平潭综合实验区自然资源与生态环境局

建设工程规划许可证变更公示

奥园·玺悦府项目位于万景路北侧、西航路西侧，建设单位为平潭宏新置业有限公司。我局于2020年10月21日核发奥园·玺悦府建设工程规划许可证（编号：建字第350128202010002号）。

总平面图变更对比说明：

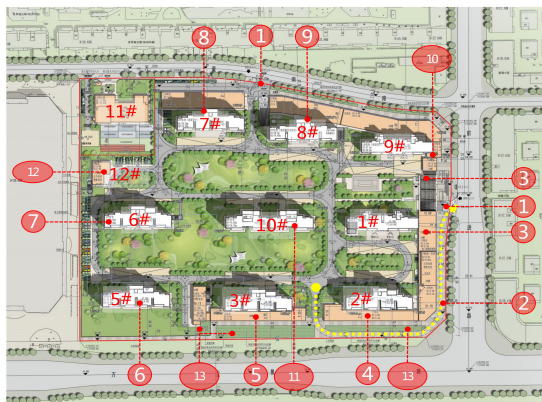
- 1、小区机动车出入口宽度及位置优化调整；
- 2、南侧增设消防应急出口，沿商业外围与东侧道路连接；
- 3、1#楼调整小区入口公共人行通道，调整东侧地下室出入口向南移动，裙房商业布局调整轮廓，优化东侧主入口造型；
- 4、2#楼户型调整，层数由24层调整为23层，裙房商业布局调整轮廓；
- 5、3#楼户型调整，裙房商业布局调整轮廓，并调整设备用房的布置；
- 6、5#楼户型调整，层数由27层调整为25层，建筑位置调整；
- 7、6#楼户型调整，建筑位置微调；
- 8、7#楼户型调整；
- 9、8#楼首层配套用房局部调整；
- 10、9#楼裙房商业布局调整轮廓；
- 11、10#楼户型由T4户型调整为T2两单元，层数由27层调整为26层，建筑位置调整；
- 12、12#楼调整配套用房布局；
- 13、调整非机动车位位置；

地下室变更说明：

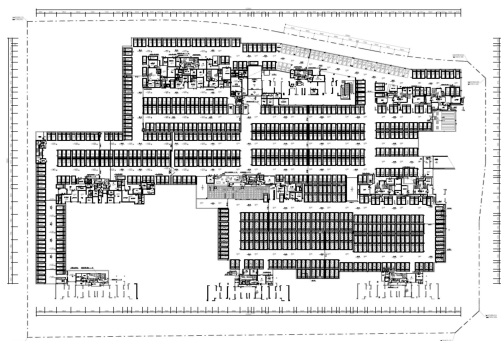
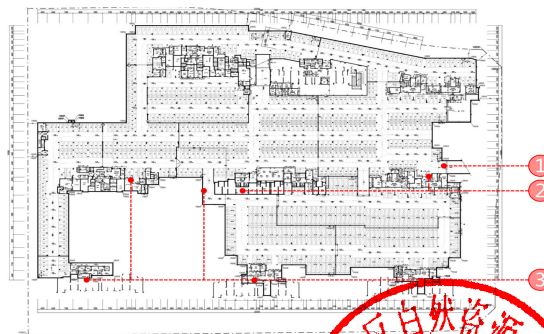
- 1、调整东侧地下室出入口坡道位置；
- 2、调整地下室配套用房布置；
- 3、根据户型调整地下室外轮廓；
